Zápis

z 249. jednání Centrální komise MD k projektům infrastruktury železnic, uskutečněné formou videokonference dne 9. 3. 2021

2.1 Rekonstrukce traťového úseku Bílina (včetně) – Most (mimo)

2.2 Rekonstrukce ŽST Most

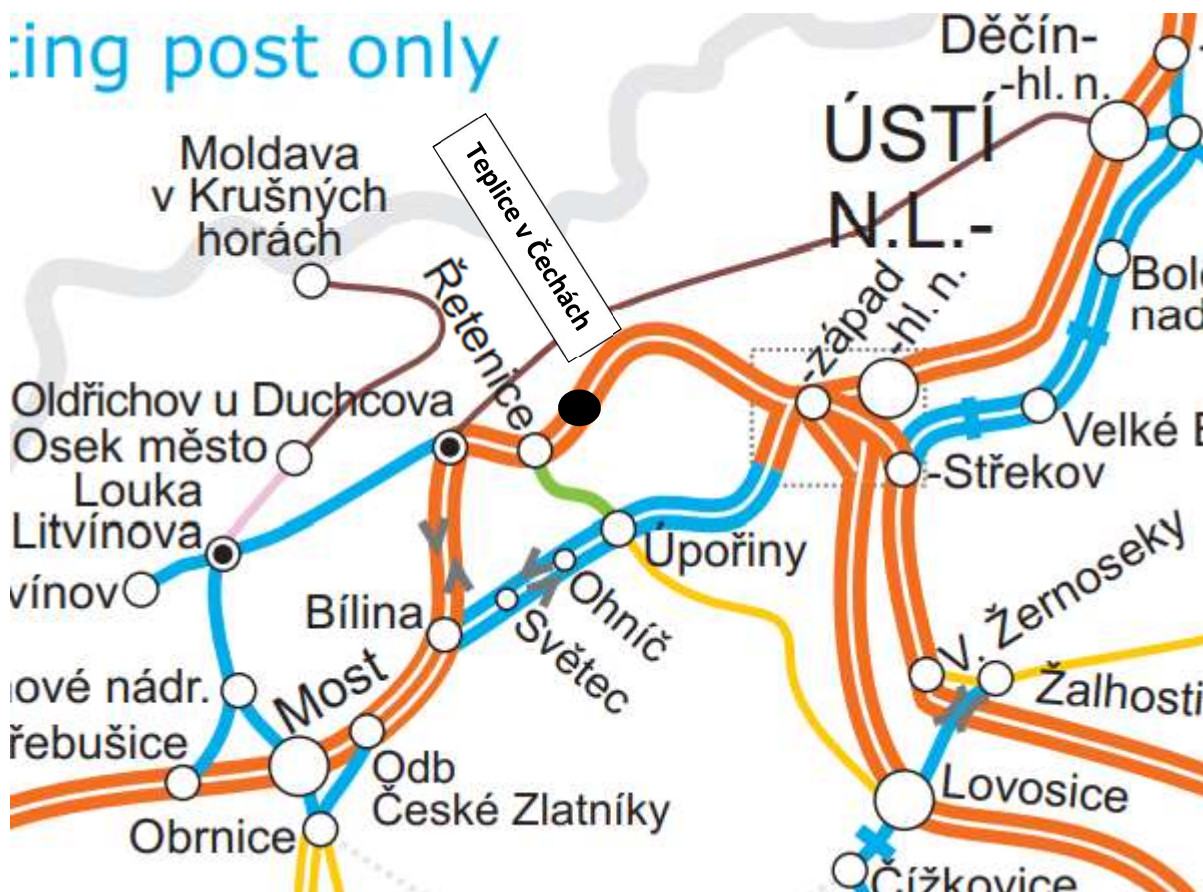
- Popis stávajícího SSZ žst. Bílina a Odb. Zlatníky je v ZP popsán zmatečně, neboť v souhrnné části je uvedeno SSZ 2. kategorie elektromechanické a v části zabezpečovacího zařízení se uvádí 3. kategorie SZZ RZZ AŽD71 s cestovou volbou.

- V předmětném úseku je počítáno s realizací GSM-R v rámci samostatné stavby „GSM-R Ústí n.L. – Chomutov“. Není tedy zřejmý důvod pro započítání nákladů na GSM-R v propočtu (viz příloha ZP Bílina - Most\B_Ekon a Fin analýza\Tabulka propočtu 20200610; položka B 08 Sdělovací zařízení v trati GSM-R) v úsecích Bílina – odb. Č Zlatníky (st. Od 35,157 Km – 41,536 Km) a odb. Č Zlatníky – Most (st. Od 43,5 Km – 45,613 Km). V propočtu je dále započítána položka B7 Sdělovací zařízení v trati (TRS,...). V souvislosti s realizací stavby GSM-R je tato položka nelogická, záměr projektu se o TRS nezmiňuje. Uvedené položky GSM-R a TRS je potřeba vysvětlit.

- Z jakého důvodu není vhodné využít výpravní budovu a případně jiné stávající technologické objekty pro umístění technologie.

Doporučení a závěry oponentního posudku bude Správa železnic, státní organizace akceptovat v dalším stupni projektové dokumentace, což dokládá svým vypořádáním připomínek. Oponentní posudek považuje předmětný záměr projektu za efektivní a doporučuje ho k další realizaci.

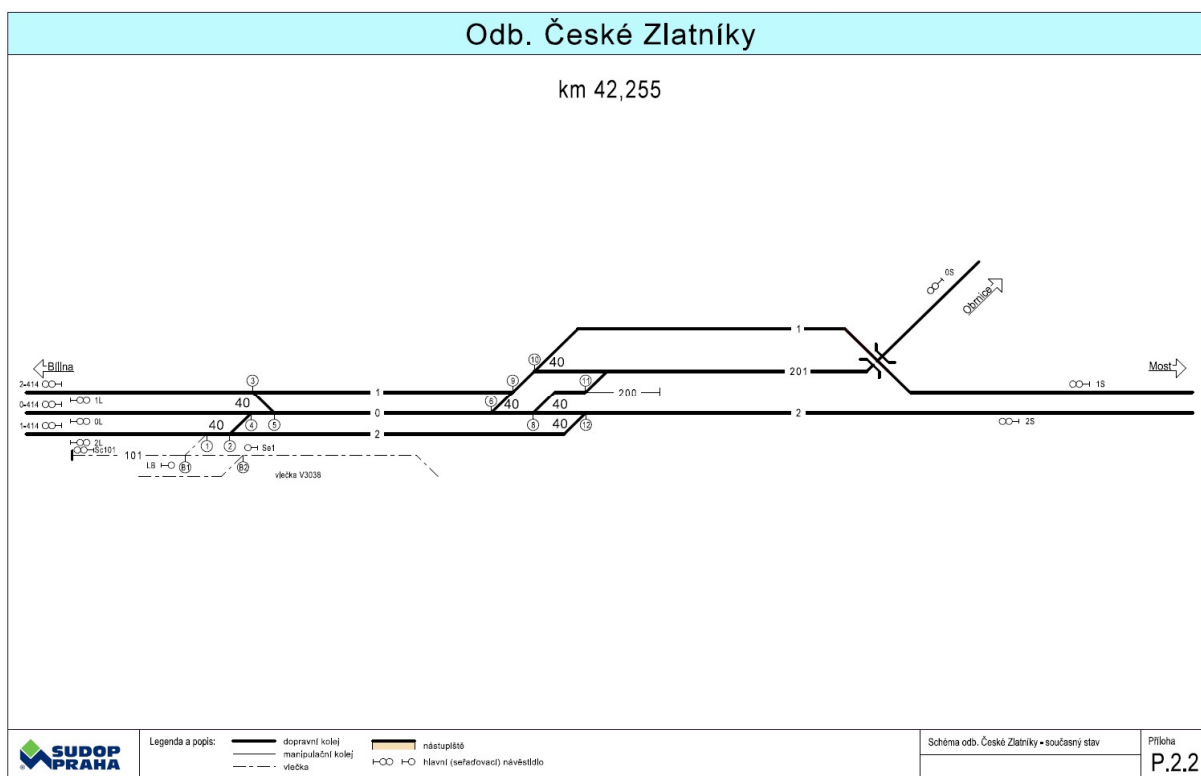
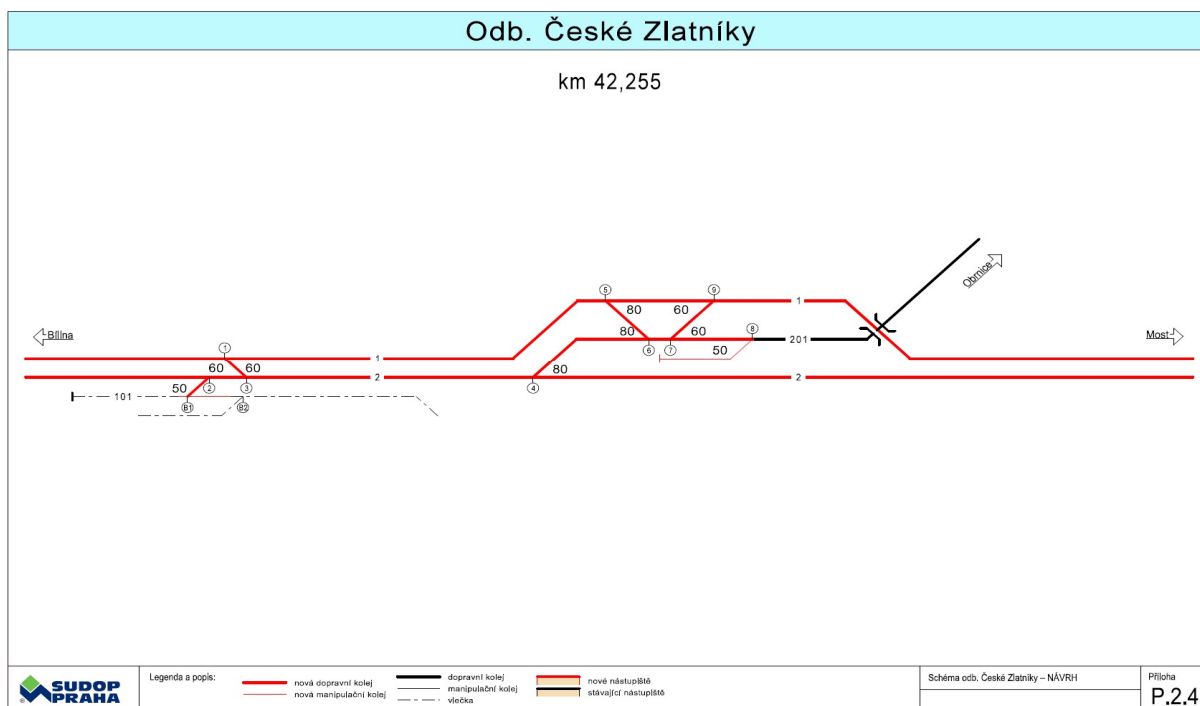
- v dalším stupni projektové dokumentace v žst. Bílina řešit předjízdny koleje č. 3 a 6 v obdobném rozsahu jako hlavní koleje č. 1 a 2
- upřesnit rozsah rekonstrukce ostatních předjízdných kolejí s využitím užitého svrškového materiálu a vycházet ze stavu po realizaci akce „Oprava staničních kolejí v žst. Bílina“
- v dalším stupni projektové dokumentace prověřit potřebnost podchodu v km 34,493 pro původní funkci zavazadlového tunelu a tím i nezbytnou obnovou dvou zavazadlových výtahů
- v dalším stupni projektové dokumentace doporučujeme sjednotit délky nástupišť v obou stanicích jak v žst. Most, tak v žst. Bílina
- v dalším stupni dokumentace sledovat koordinaci s připravovanou rekonstrukcí výpravní budovy v žst. Bílina a posoudit výměru zastřešení i typ přístřešků v obou zastávkách Bílina-Kyselka a Želenice

Schéma kolejové konfigurace ŽST Most po rekonstrukci

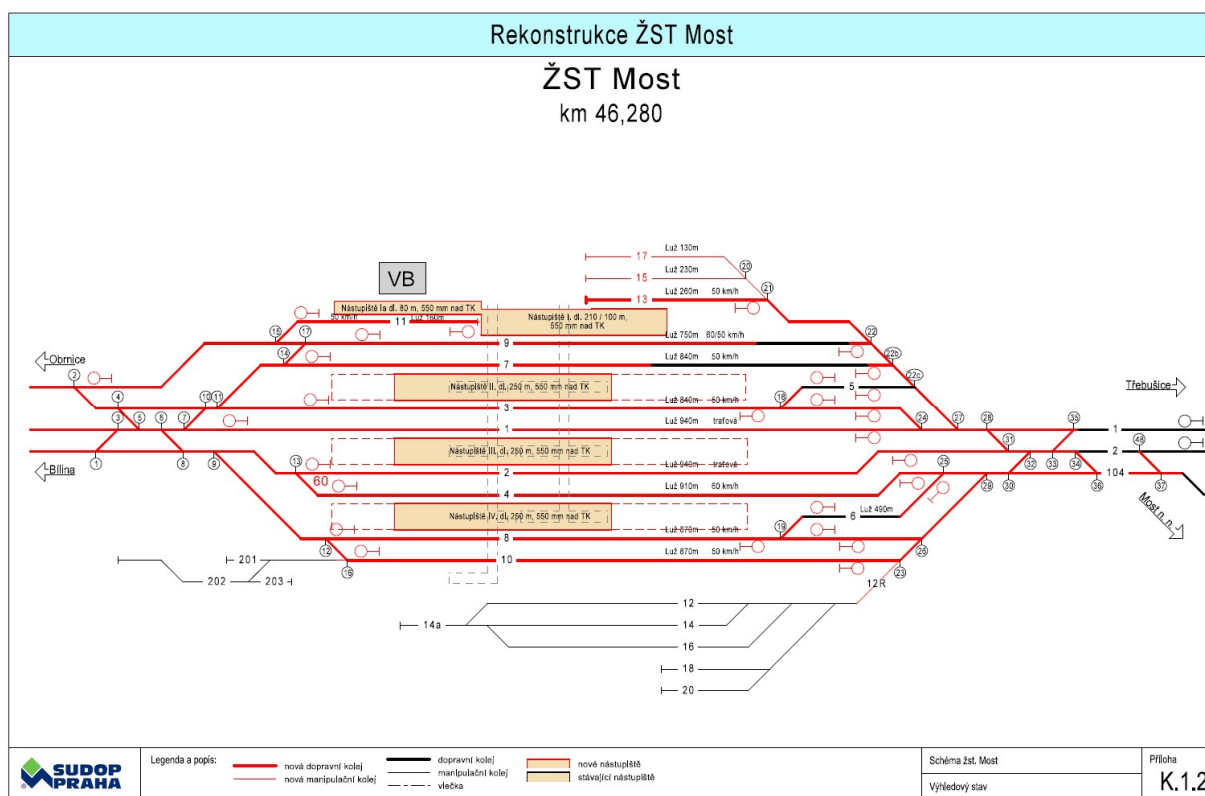
- v dalším stupni projektové dokumentace upřesnit rozsah rekonstrukce předjízdnych kolejí
- v dalším stupni projektové dokumentace upřesnit potřebu zdopravnění dosud manipulačních kolejí č. 5 a 6

- v dalším stupni projektové dokumentace zvážit případnou rekonstrukci manipulačních a předjízdnych kolejí za použití vyzískaného materiálu z jiných staveb

- v dalším stupni projektové dokumentace prověřit potřebnost podchodu v km 46,333 pro původní funkci zavazadlového tunelu a tím i nezbytnou obnovou zavazadlových výtahů

- v dalším stupni projektové dokumentace doporučujeme sjednotit délky nástupišť v obou stanicích jak v žst. Most, tak v žst. Bílina
- v dalším stupni projektové dokumentace se zaměřit na koordinaci s plánovanou stavbou Rekonstrukce výpravní budovy žst. Most, konkrétně s objektem E a C tak, aby nedošlo ke znehodnocení provedených úprav. Záměr projektu Rekonstrukce výpravní budovy žst. Most předpokládá, že v rámci rekonstrukce výpravní budovy bude provedena stavební připravenost a v rámci posuzovaného záměru projektu budou osazeny koncové prvky.

Doporučení a závěry oponentního posudku bude Správa železnic, státní organizace akceptovat v dalším stupni projektové dokumentace, což dokládá svým vypořádáním připomínek. Oponentní posudek považuje předmětný záměr projektu za efektivní a doporučuje ho k další realizaci.
